## PARDUBICKÝ KRAJ

Název veřejné zakázky	<b>„NPK, a.s., Pardubická nemocnice, výstavba pavilonu centrálního urgentního příjmu s centralizací akutních provozů“</b>
Identifikační údaje zadavatele Název Sídlo IČ	Pardubický kraj Komenského nám. 125, Pardubice 70892822
Druh veřejné zakázky	Stavební práce
Forma zadávacího řízení	Otevřené řízení
Evidenční číslo veřejné zakázky	SpKrÚ 32065/2016
Limit veřejné zakázky	Nadlimitní

### **Vysvětlení zadávací dokumentace č. 13**

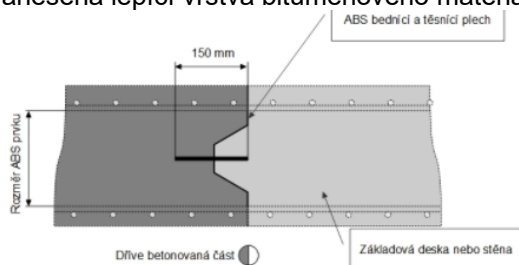
Systém generálního klíče – ve výkazu výměr je uveden pouze počet klíčů. Žádáme o doplnění specifikace, požadavek na bezpečnostní třídu, atd.

Systém generálního klíče je popsán v PSV č.v. O145. Ve výkazu výměr je odkaz na daný výrobek PSV, kde jsou požadované informace uvedeny.
